DETERMINAZIONE DEL DIRIGENTE SERVIZIO VIA E VINCA 26 settembre 2023, n. 379

ID VIA 779-D.Lgs. n. 152/2006 e smi e L. 241/1990 e smi- Proroga dell'efficacia temporale del Provvedimento di Valutazione di Impatto Ambientale emesso con Determinazione Dirigenziale n. 9 del 29.01.2018 della Sezione Autorizzazioni Ambientali della Regione Puglia per l'intervento denominato "P1180- Lavori di potenziamento dell'impianto di depurazione a servizio dell'agglomerato di San Severo (Fg)" Proponente: AQP S.p.a.

DETERMINAZIONE DEL DIRIGENTE SEZIONE AUTORIZZAZIONI AMBIENTALI 29 gennaio 2018, n. 9
DLgs 152/06 e smi, L 241/90 e smi, LR 11/01. ID VIA 250– Procedura di Valutazione di Impatto ambientale del Progetto definitivo per il potenziamento dell'impianto di depurazione a servizio dell'agglomerato di San Severo (FG). Proponente Acquedotto Pugliese spa.

Oggetto: Valutazione di Impatto Ambientale – Potenziamento dell'impianto di depurazione a servizio dell'agglomerato di San Severo (FG) - Proponente: AQP S.p.A.

Filiera di processo stato di fatto e progetto – linea fanghi

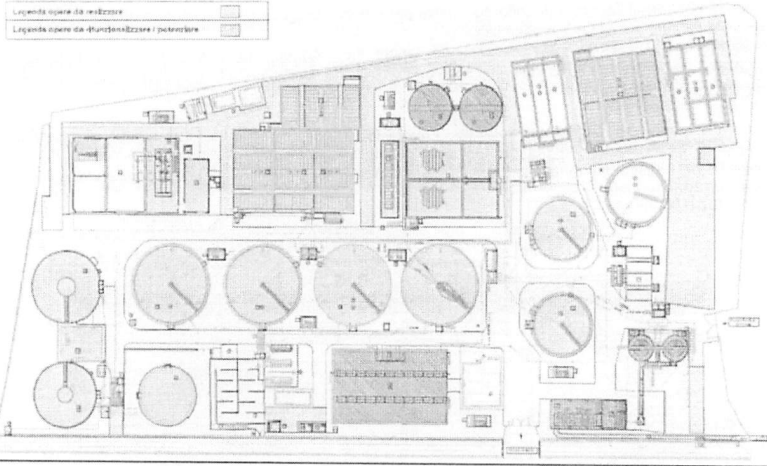
Per quanto riguarda i criteri progettuali per l'incremento della potenzialità dell'impianto dello stadio biologico e delle vasche di trattamento, sono stati forniti dettagli nella relazione tecnica di processo integrativa.
